停产产品

推荐的替代产品

产品类别名称
E8Y-P系列产品类别名称
E8Y-L系列■ 订货截止日期
2026年3月底■ 装货截止日期
2026年9月底■ 维修对应截止日期
2027年9月底

・停产产品相似的推荐替代产品

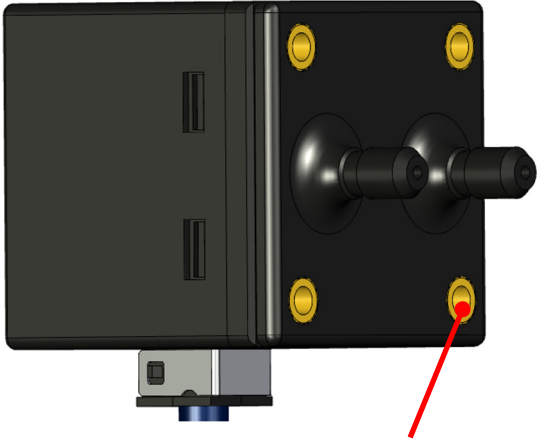
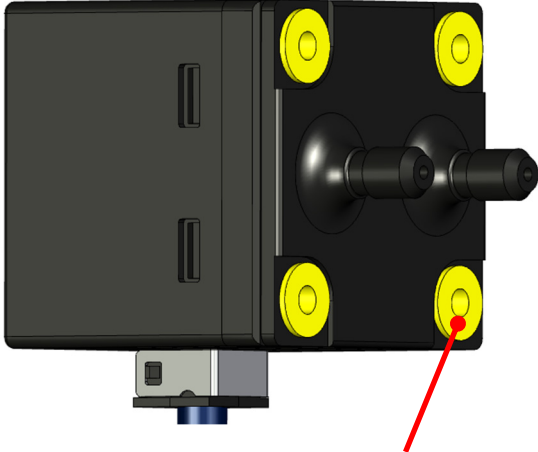
停产产品	推荐的替代产品
E8Y-PR2C-R	E8Y-LR2C
E8Y-PR5Y-R	E8Y-LR5Y

· 停产产品相似的推荐替代产品

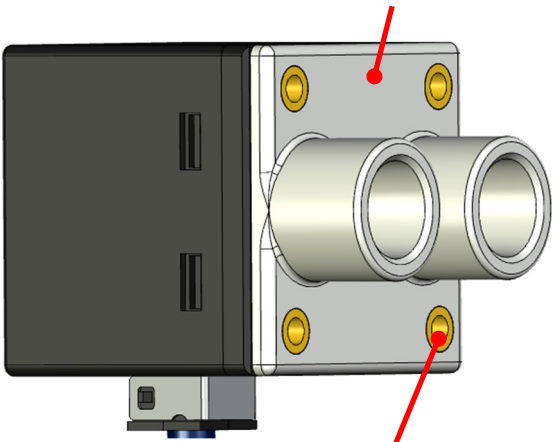
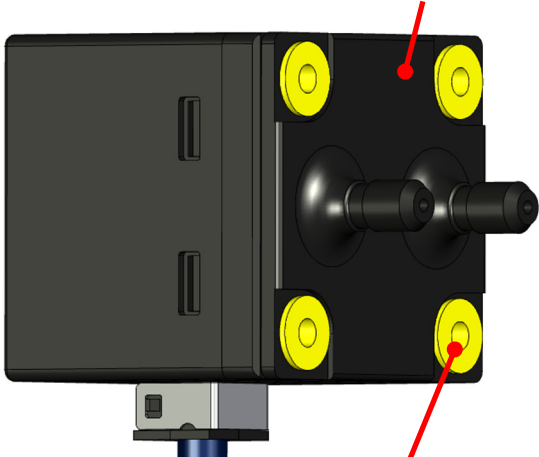
停产产品 E8Y-PR2C-R、E8Y-PR5Y-R	推荐的替代产品 E8Y-LR2C、E8Y-LR5Y
端口 . . . 锌压铸端口 背面 . . . 铆螺母  铆螺母×4 个	端口 . . . 树脂端口 背面 . . . 带法兰铆螺母  带法兰铆螺母×4 个

停产产品 E8Y-PR2C-R、E8Y-PR5Y-R	推荐的替代产品 E8Y-LR2C、E8Y-LR5Y
· 端口的安装直径：Rc(PT) 1/8 锌压铸端口  · 端口的安装间距：17mm 	· 端口的安装直径：Φ4.5 树脂端口  · 端口的安装间距：15mm

· 停产产品对应的推荐替代产品

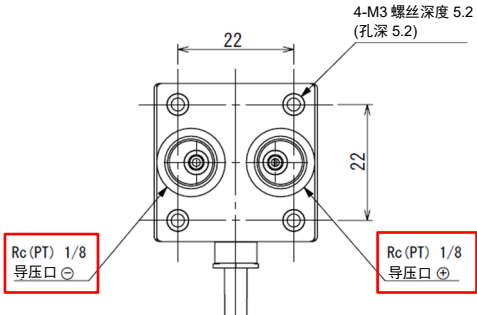
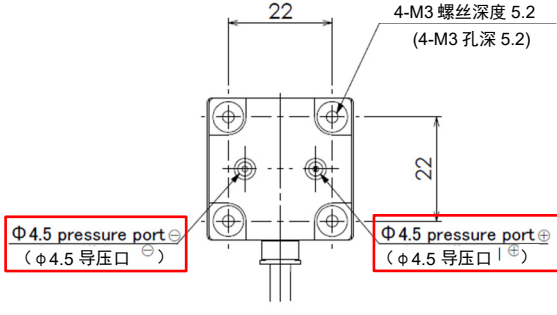
停产产品 E8Y-P系列	推荐的替代产品 E8Y-L系列
背面 . . . 铆螺母  铆螺母×4 个	背面 . . . 带法兰铆螺母  带法兰铆螺母×4 个
